**Plan Local d'Urbanisme
COMMUNE D'AIX-EN-PROVENCE**

**RAPPORT DE PRESENTATION
Tome 1**

Plan Local d'Urbanisme approuvé le 23 juillet 2015
Modification n°6 approuvée le 19 décembre 2019

La présente procédure de modification n°6 du Plan Local d'Urbanisme (PLU) d'Aix-en-Provence constitue une évolution du PLU approuvé en Juillet 2015 et dernièrement révisé le 24 Octobre 2019.

Avenue Jules Ferry

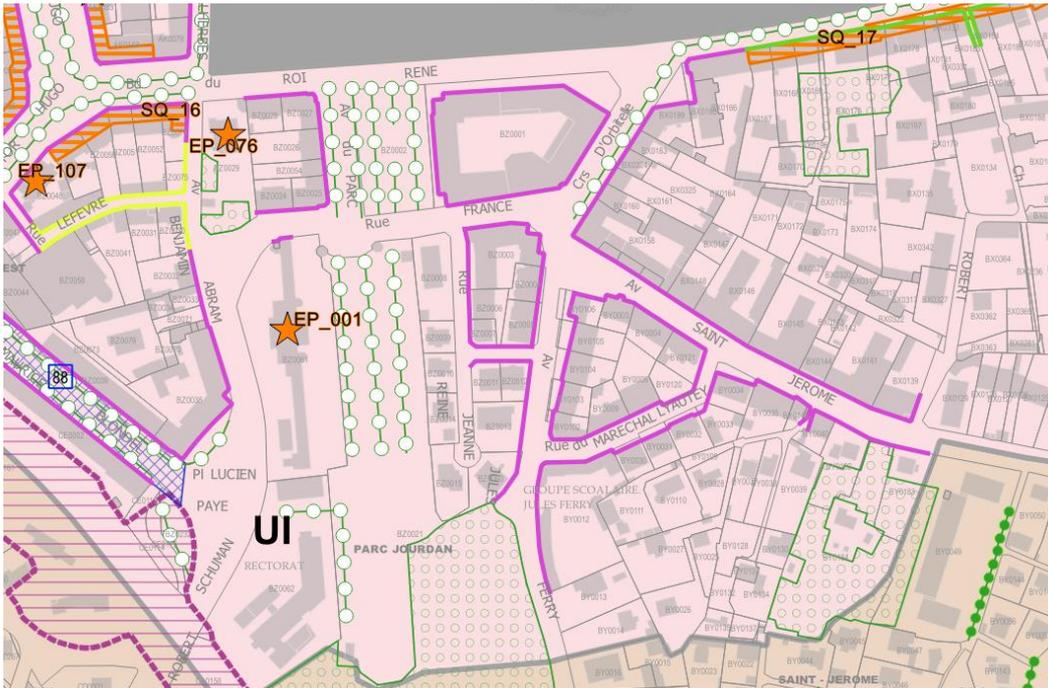
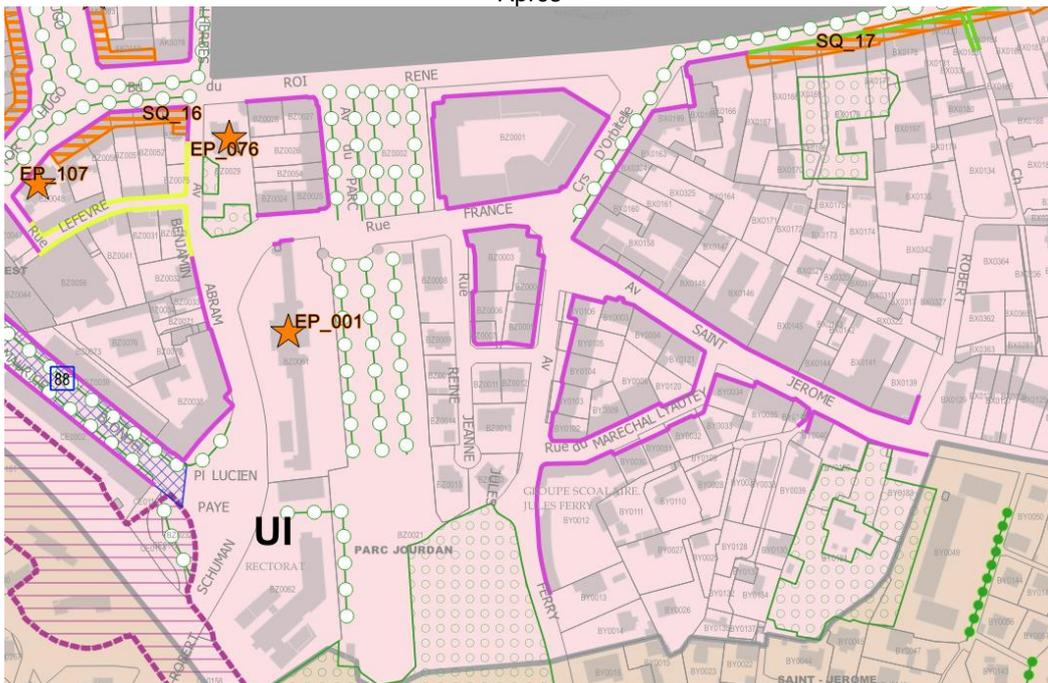
Prescriptions graphiques
